主旨：檢送110年4月21日召開之「新北市政府工務局與社團法人
新北市建築師公會110年第3次建築管理法規研討會」會議
紀錄1份，請查照並轉知所屬會員。

新北市政府工務局 110 年 04 月份建築管理法規研討會議紀錄

參、建管提案（共二案）：

肆、臨時提案（共四案）：

日期: 1997/1/31
 圖號: A2-1

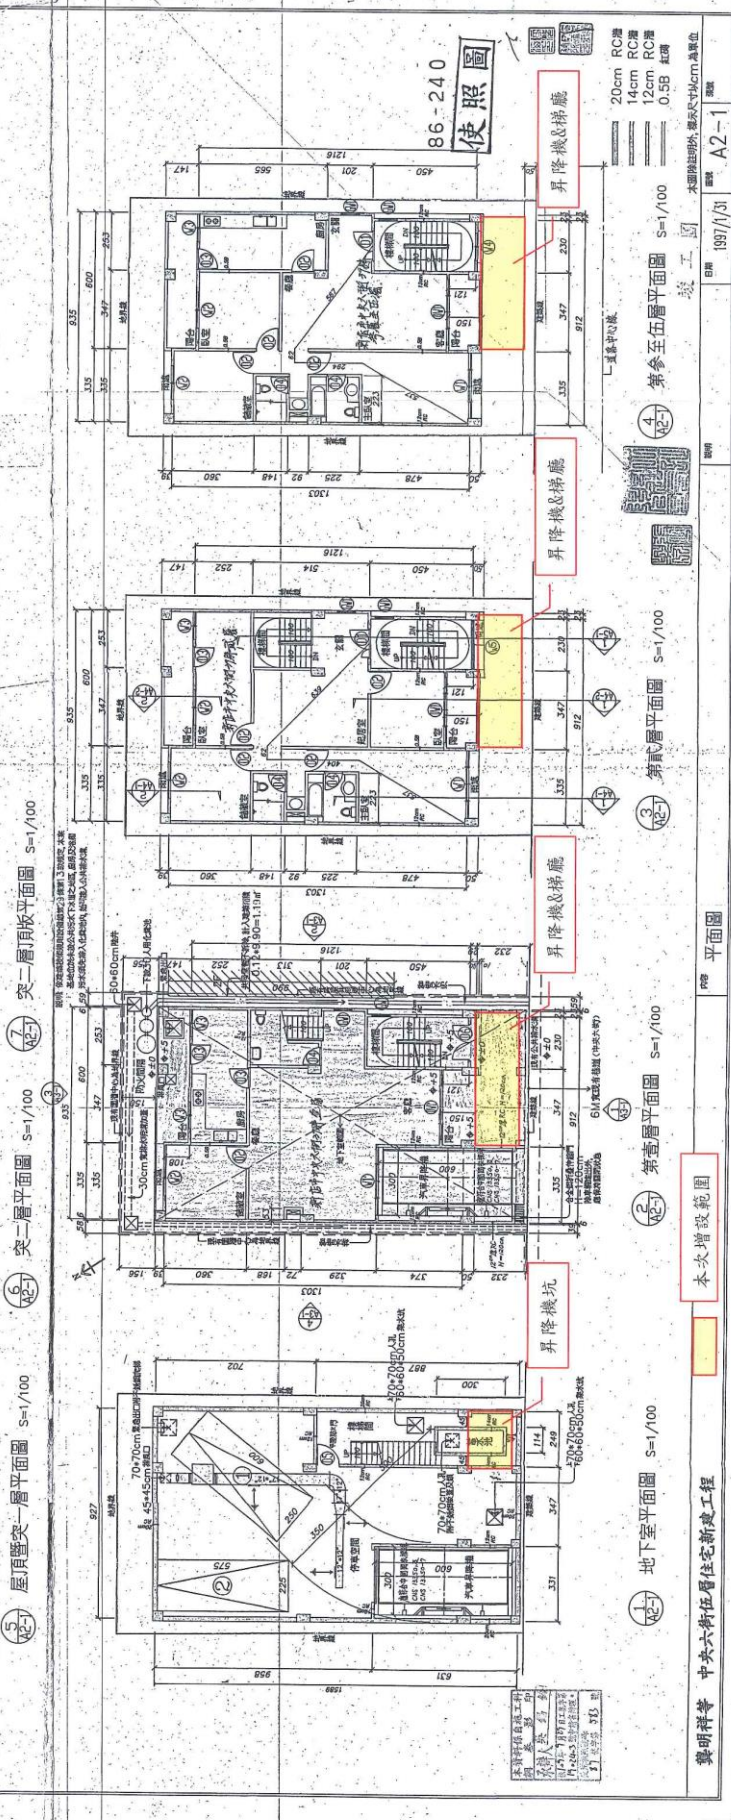
- 一、申請公寓增設電梯雜項執照之基地，若非位於山坡地，且係於既有地下室範圍內垂直增設升降機，無開挖整地行為，亦無變更建築物基礎構造或面積，則應否再檢附鑽探報告？若應檢附，得否以原申請時之鑽探報告影本為之？提請討論。

- 一、復貴起造人110年1月22日雜項執照申請書(文號：1100154956)。
- 二、按查起造人應於接獲第1次通知改正之日起6個月內，依照通知改正事項改正完竣送請復審；屆期未送請復審或復審仍不合規定者，主管建築機關得將該申請案件予以駁回；建築法第36條定有明文，合先說明。
- 三、本次掛件審查後經核尚有下列缺失，特此通知改正：
 - (一)請使用建管即時通APP領取平行分會項目表，並依表內項目完成平會相關單位。
 - (二)請依新北市政府禁限建查詢表單所記載事項完成平會相關單位。
 - (三)請依該區土地使用管制要點及都市計畫法新北市施行細則所涉及項目逐條檢討。
 - (四)請依建築線指示圖測量事項記載部分逐一釐清。
 - (五)本案都市計畫土地使用分區管制適用版本，請洽新北市政府城鄉發展局釐清。
 - ✓(六)本案涉及地下水補注地質敏感區，請依「新北市政府委託專業團體辦理地質敏感區建築基地地質調查及地質安全評估原則辦理」。
 - (七)是否應併案辦理變更使用請檢討釐清，倘涉及變更使用，應檢附建築物使用權同意書及相關申請書、圖表單。

增設電梯坐落於原核准開挖範圍內，不影響透水檢討者，得免再檢討地下水補注；其餘仍應依規定檢討。

地質敏感區線上查詢系統查詢結果

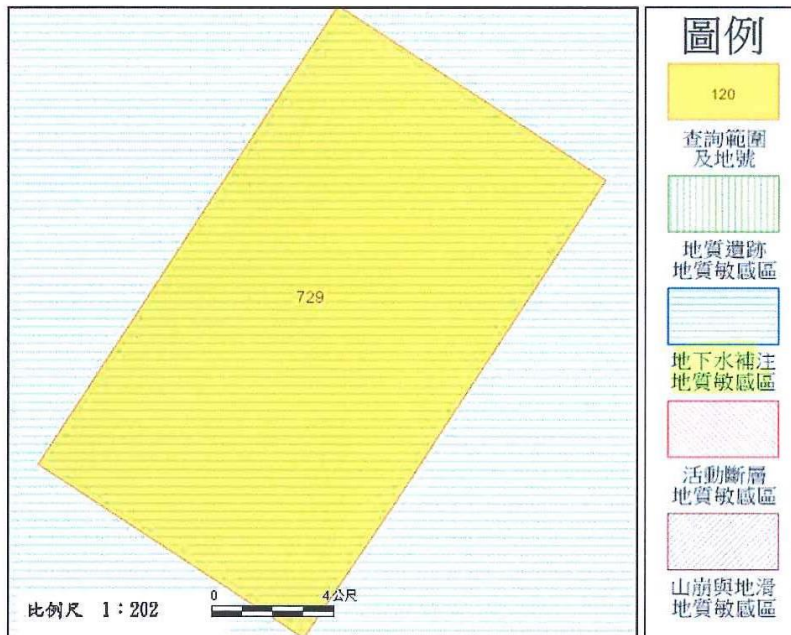
地質敏感區種類：地下水補注地質敏感區

- 一、復貴事務所110年2月26日逸華建字第110022601號函。
- 二、本案申請雜項執照之建築行為，若屬經濟部105年4月13日經地字第10504601550號令之「...四、依建築法相關規定，應進行基地地下探勘者。」核釋土地開發行為(如附件)，即應依地質法第8條於申請土地開發前，進行地質敏感區基地地質調查及地質安全評估。

1. 地下一層平面圖 S:1/100
A2-3

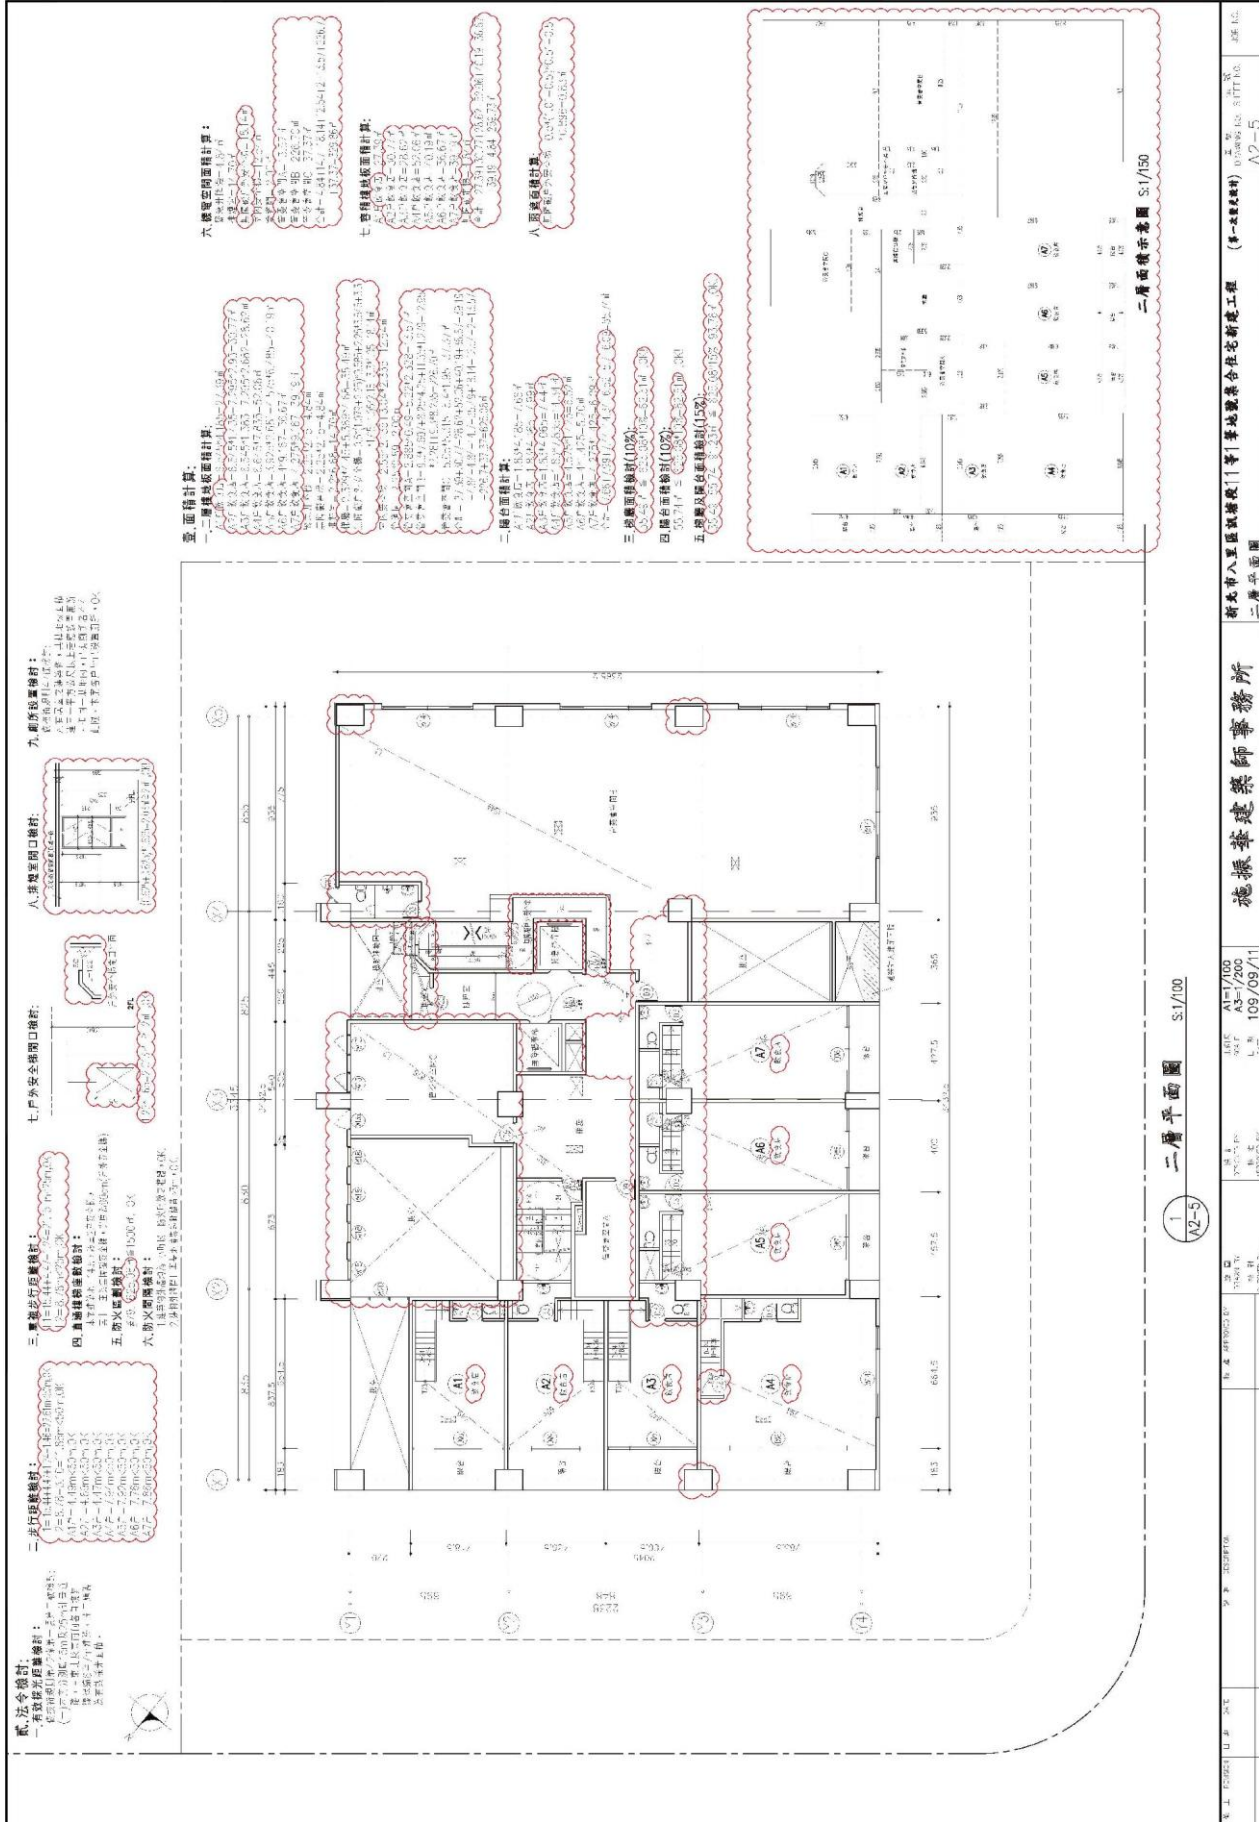
編號	執照號碼	起造人/ 建築師	未符事項	結論
6	107八變386 協檢	陽億建設 施振華	<p>建築：</p> <ol style="list-style-type: none"> 1.無障礙機車位補無障礙標誌(A2-3)。 2.雨遮貯留未檢討設置。 3.地下一樓免計容積檢討未將一樓車道面積納入檢討。 4.一樓店舖要檢討室外通路通達，各層採光面積及排煙室補檢討。 5.戶外安全梯2M開口圓弧檢討。 6.1F店舖與2F飲食店用途區劃檢討。 7.室內安全梯寬度檢討標示。 <p>綠建築：</p> <ol style="list-style-type: none"> 一、建築基地保水設計： 基地保水鑽探報告書未檢附。 二、建築物外殼節約能源設計： 位置圖、方位、標高、外牆面積計算表、門窗構造尺寸及數量、構造詳圖、Aen、ki、Aeq、ui、Ai等檢附不全。 三、綠建材設計： 面積計算表、建蔽率、各層面積、各層平面圖、各向立面圖、剖面圖門窗表、各種綠建材配置平面圖等檢附不全。 四、雨水或生活雜排水回收再利用： 生活雜排水回收再利用基本資料、回收利用及報告書未簽證蓋章等檢附不全。 <p>大地： 本次變更未涉及樓層數與開挖深度。</p> <p>結構： 本案為結構外審。</p>	<p>建築： 應辦理變更設計。</p> <p>綠建築： 併入變更設計案檢討。</p> <p>大地： 併入變更設計案檢討。</p> <p>結構： 併入變更設計案檢討。</p> <p>變更設計辦理時請檢附本次公文會議結論影本，申請書變更理由欄請註明此次抽查文號及變更事項逐條列明，請於領取執照及副本後請儘速找抽查小組解除列管。</p>

通案檢討原則仍維持現行規定，將有頂蓋之車道面積計地上 1 層樓地板面積後，併入地下層面積檢討容積樓地板面積。

臨時提案四附件

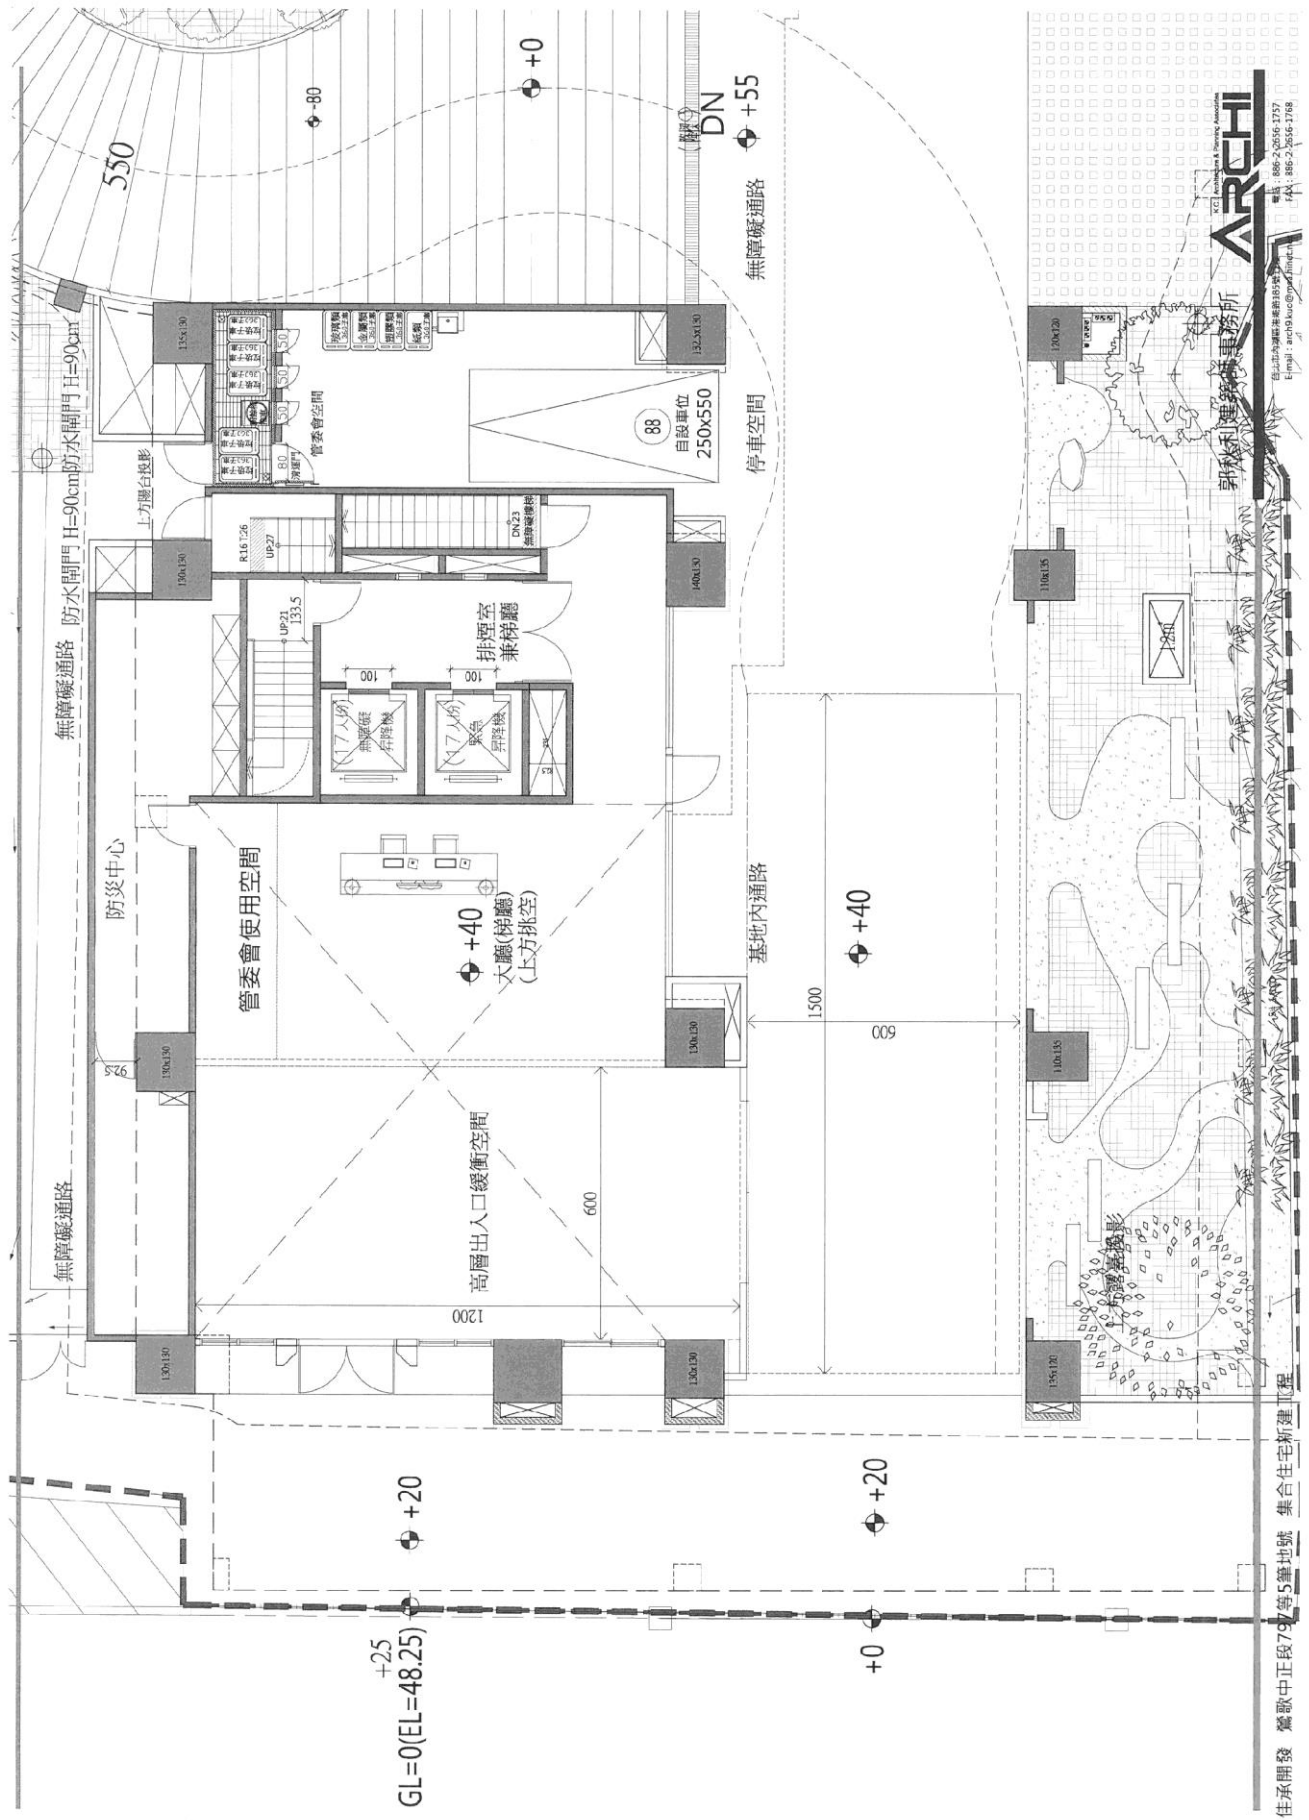
高層建築之緩衝空間得否與管委會使用空間以防火鐵捲門區隔（詳附件），提請討論。

- 一、依內政部營建署 109 年 10 月 21 日營署建管字第 1090072933 號函釋意旨，緩衝空間範圍內為完整空間不被管制設施切割，且不因設置門禁管制設施而變更建築物外牆或出入位置。故與管委會使用空間似得以防火鐵捲門區隔，提請討論。

前揭函釋說明二所引內政部 88 年 6 月 17 日台內營字第 8873526 號函、100 年 6 月 3 日台內營字第 1000805354 號函所作之緩衝空間定義，尚與營建署 108 年 1 月 28 日營署建管字第 1081013106 號函釋（本次研討會臨時提案二附件參閱）所稱之管委會使用空間性質有所不同，故為避免混用，二者間應以固定實體予以區隔。另高層建築緩衝空間考量其性質係供人員出入、上下車輛及裝卸貨物，與內部梯廳亦應以固定實體予以區隔，對外則應採半戶外空間方式規劃，不應有牆面區隔以維持空間之開放性。
